CORRECCIÓN DE ERRORES MATERIALES DE LA ORDENACIÓN PORMENORIZADA DEL PLAN GENERAL DE ORDENACIÓN URBANÍSTICA DE MÁLAGA

NOVIEMBRE 2012

CORRECCIONES DE ERRORES MATERIALES DEL PGOU
Noviembre 2012

DOCUMENTO ACTUAL

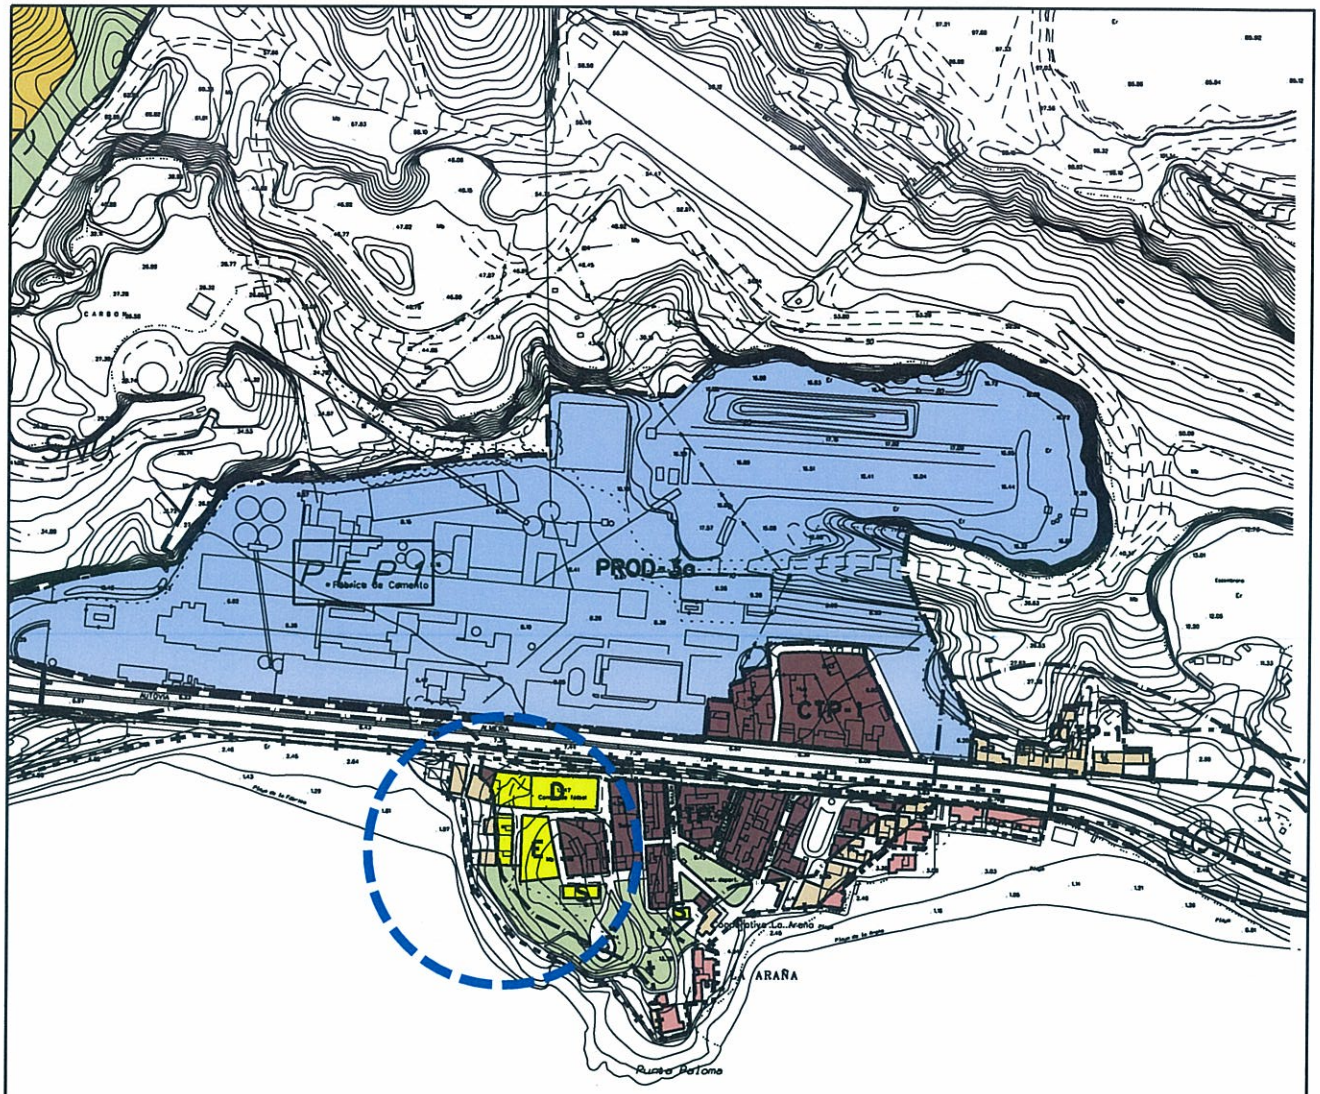
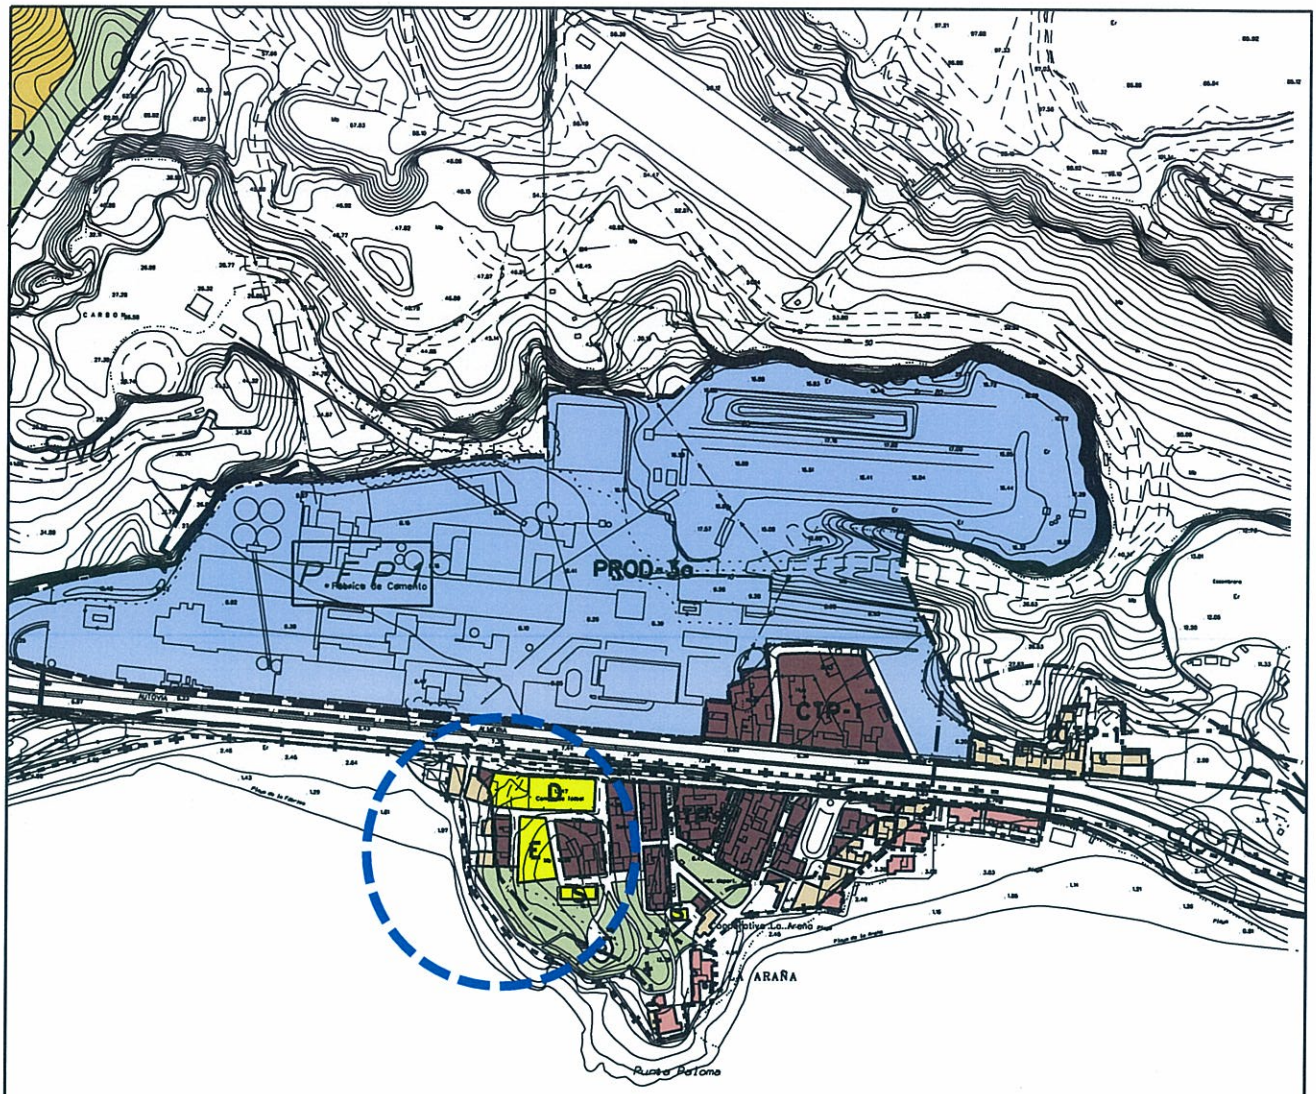
2. Al representar sobre los planos P.2.1 los dos tipos de afecciones se ha producido un error al modificar la trama del ámbito de la parcela no afectada por DPMT ni por servidumbre de protección, que se ha reflejado como equipamiento en lugar de CTP.1.

TÍTULO... Error en calificación- alineación de la ficha PAM-G.2 (83),.

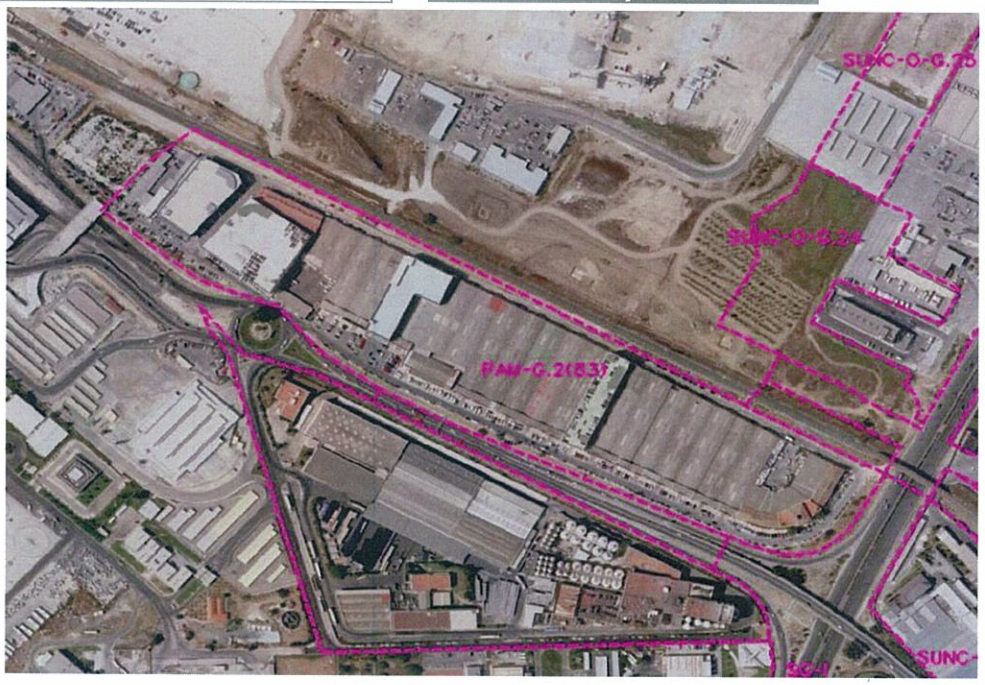
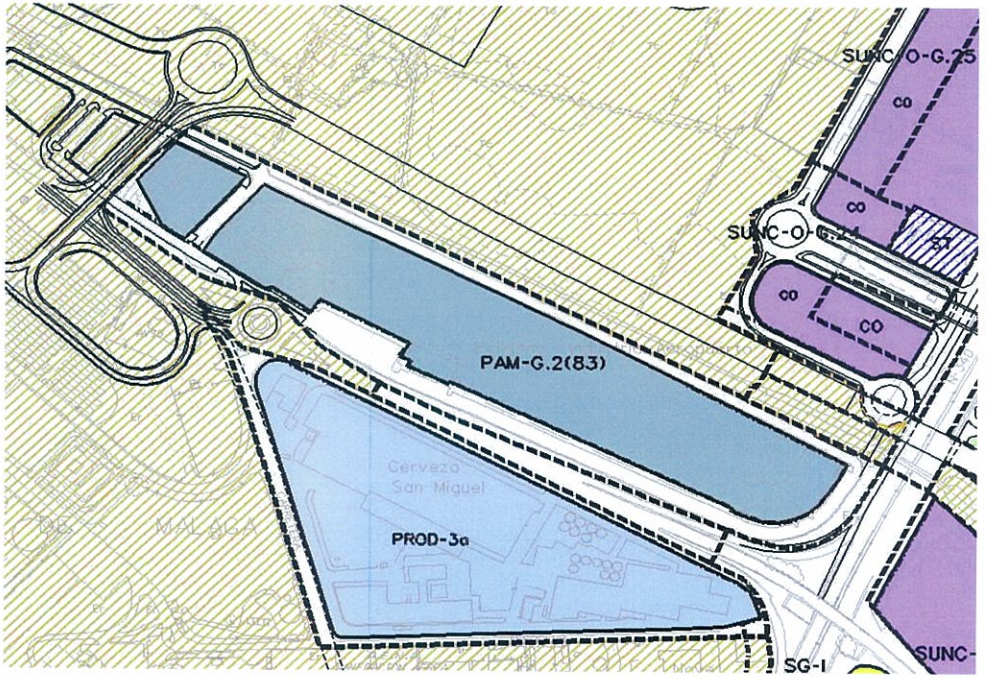
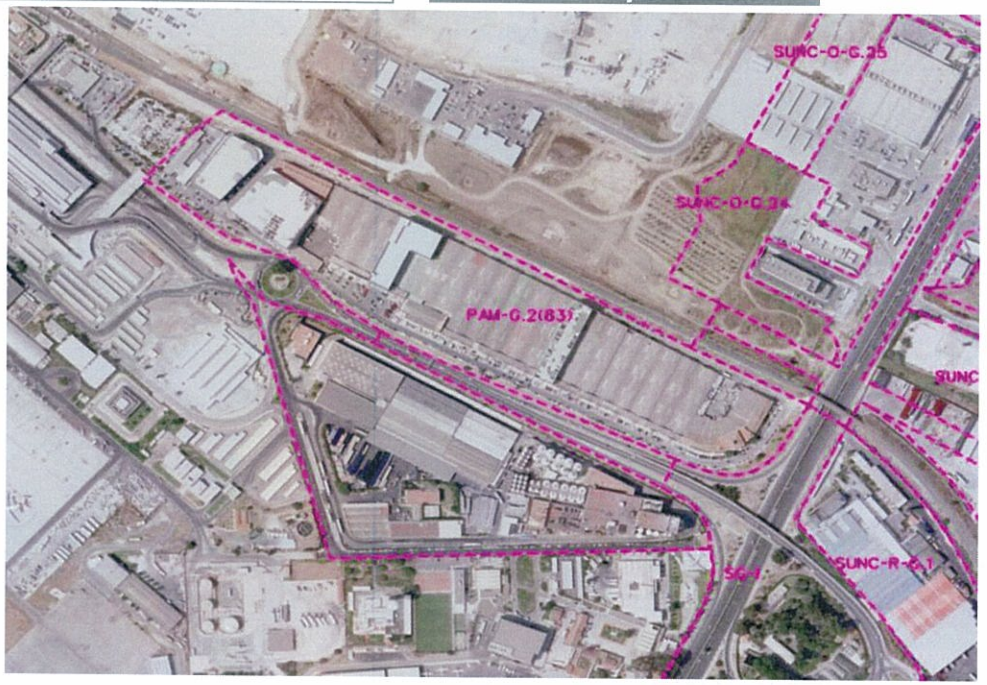
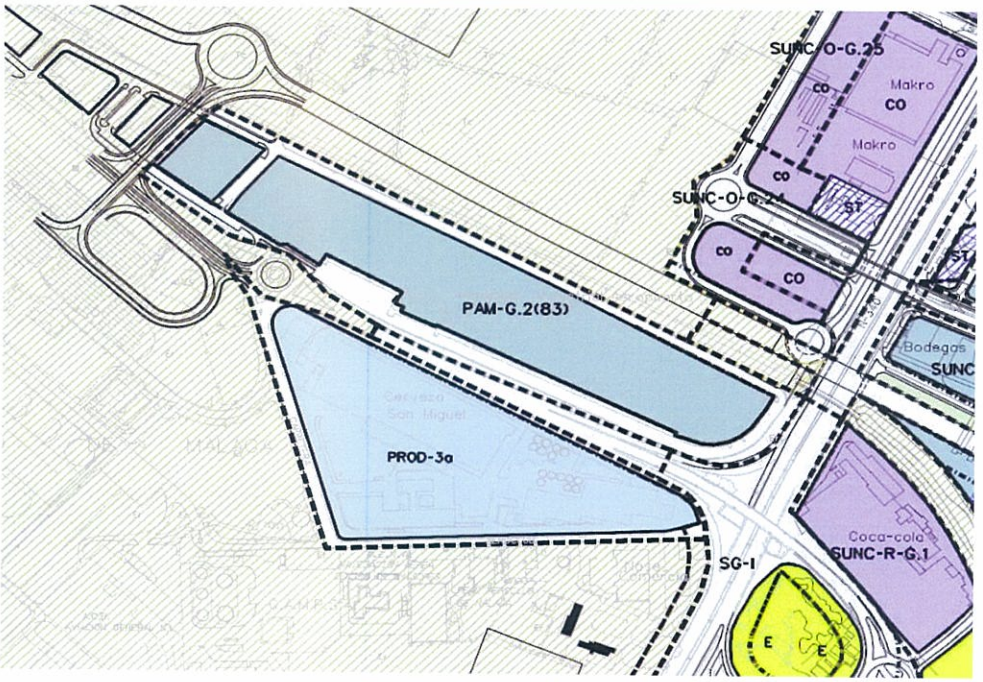
Adecuación de la imagen del cuadro de la Ordenación Pormenorizada Completa a la existente en el plano P.2.1 de Calificación, Usos y Sistemas.
